廃炉発官 R 3 第 6 3 号  
令和 3 年 7 月 2 7 日

福島第一原子力発電所 特定原子力施設に係る実施計画 変更認可申請書

増設多核種除去設備の前処理設備改造工事に伴い、下記の通り変更を行う。

図-3 増設多核種除去設備の系統構成図 (1 / 3)

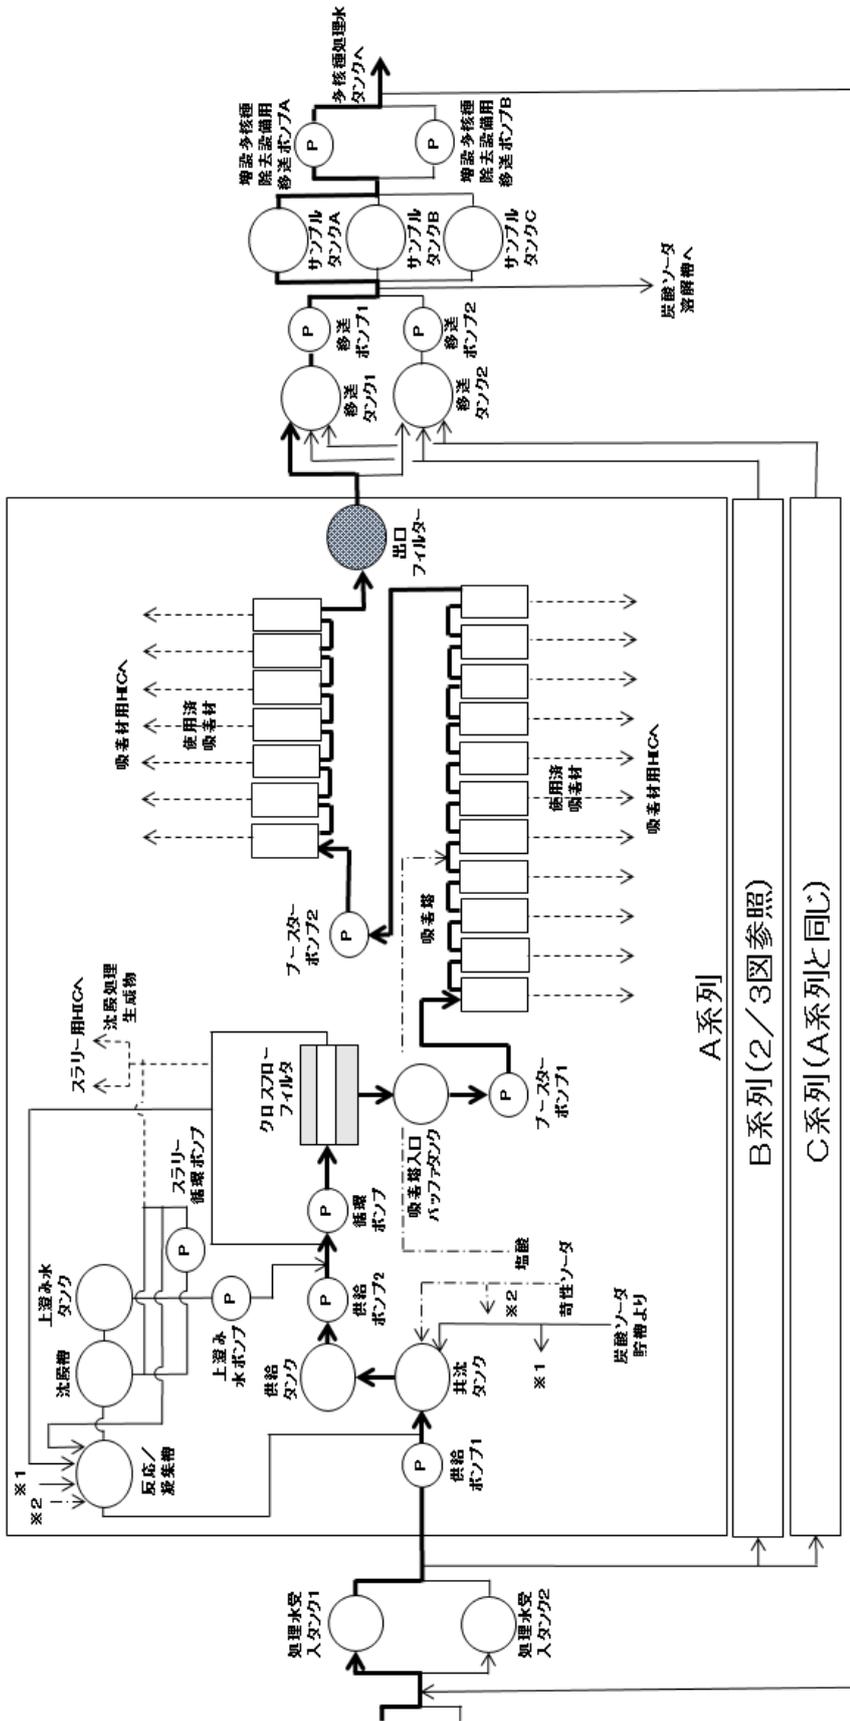
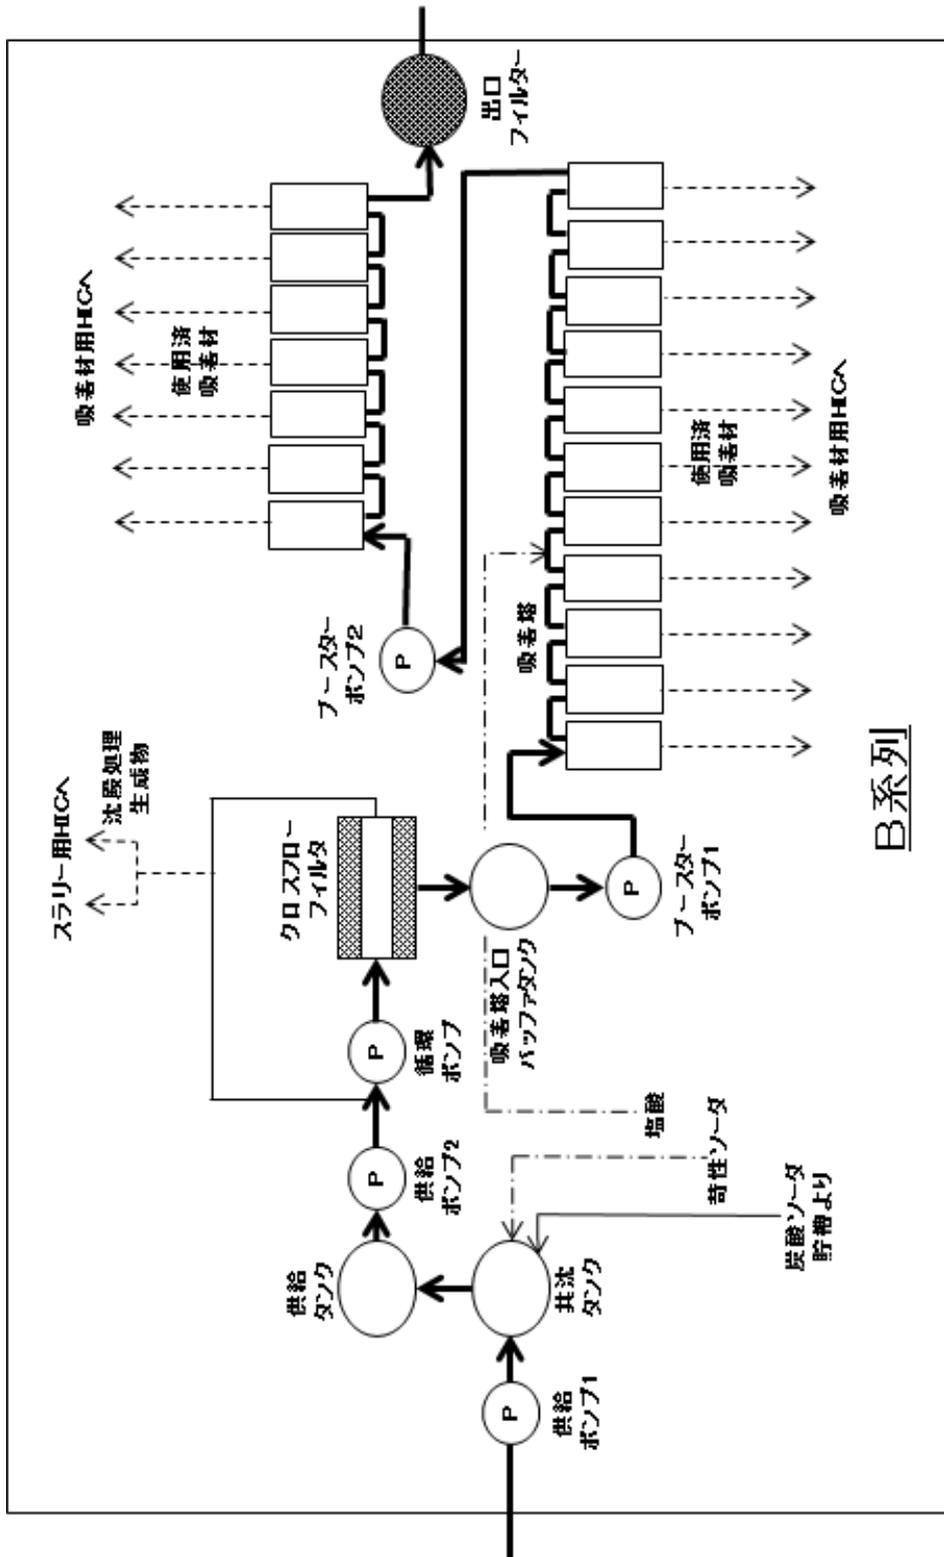
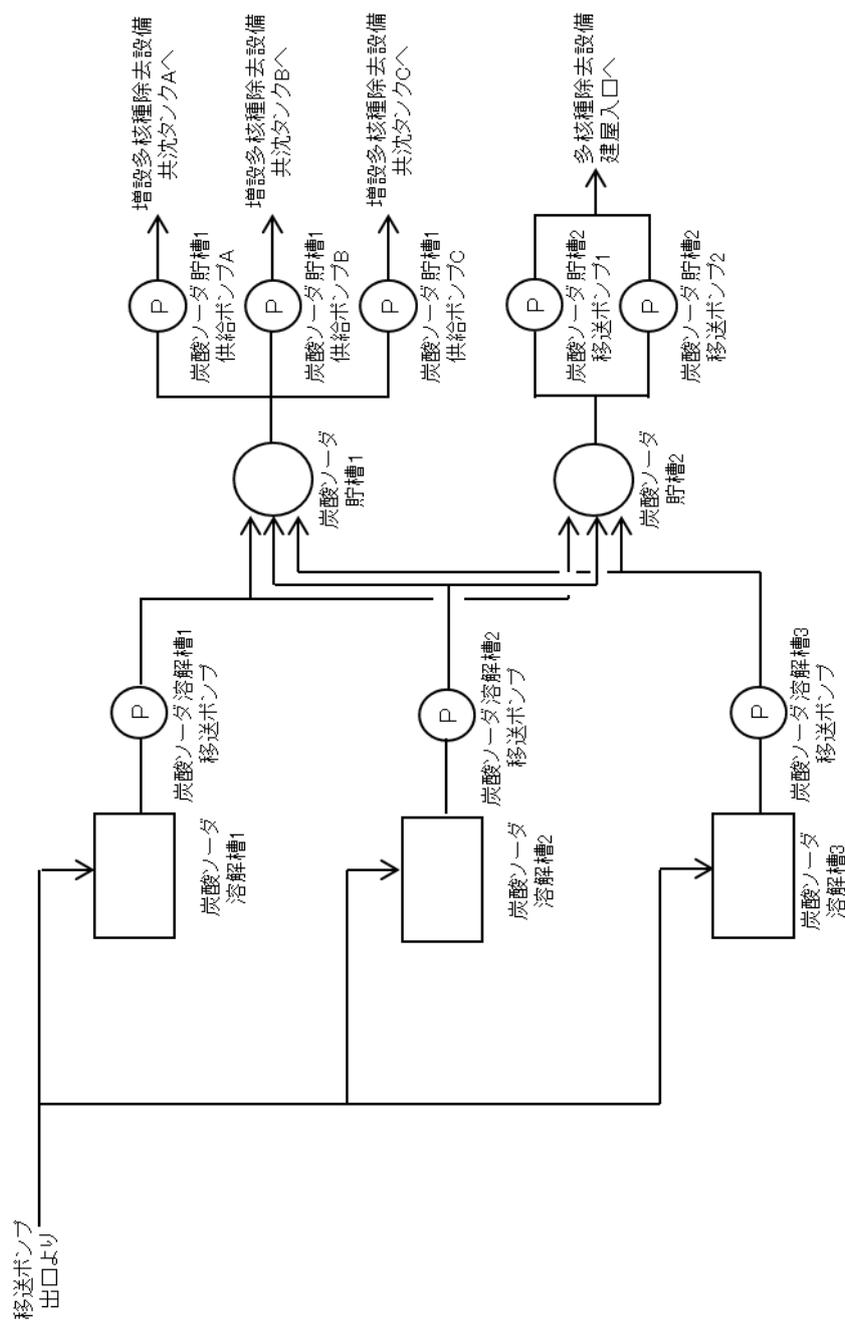
- ・増設多核種除去設備の系統構成図の変更及び追加
- ・その他記載の適正化
